レクサスRX450h（ハイブリッド仕様車）用の後付消音器の件

弊社のレクサスRX450h（ハイブリッド仕様車）用の後付消音器において破損する可能性があることが判明したため、以下のとおり自主改善を実施いたしますので、ご報告申し上げます。

## 改善箇所説明図

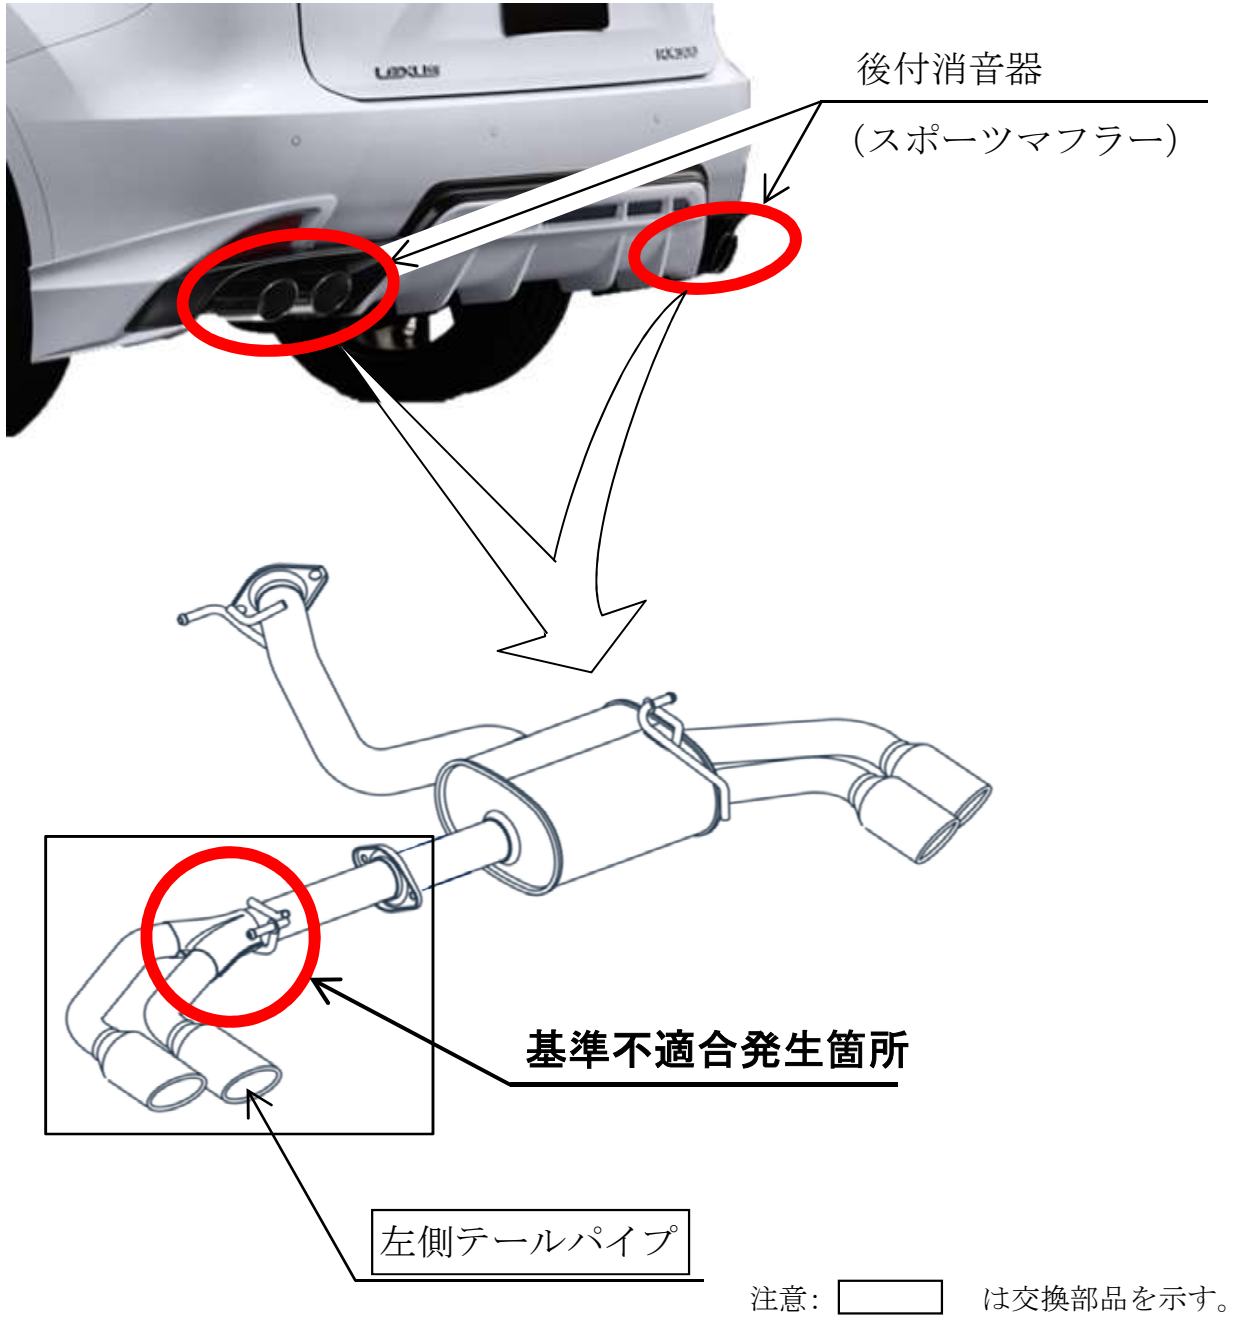
レクサスRX450h(ハイブリッド仕様車)用の後付消音器において、左側テールパイプの強度が不足していたため、亀裂が発生し異音が出て、排気が漏れる場合がある。  
そのため、そのままの状態で使用を続けると、亀裂が進行して破損し、最悪の場合、脱落するおそれがある。

全車両、後付消音器の左側テールパイプを改善品に交換する。
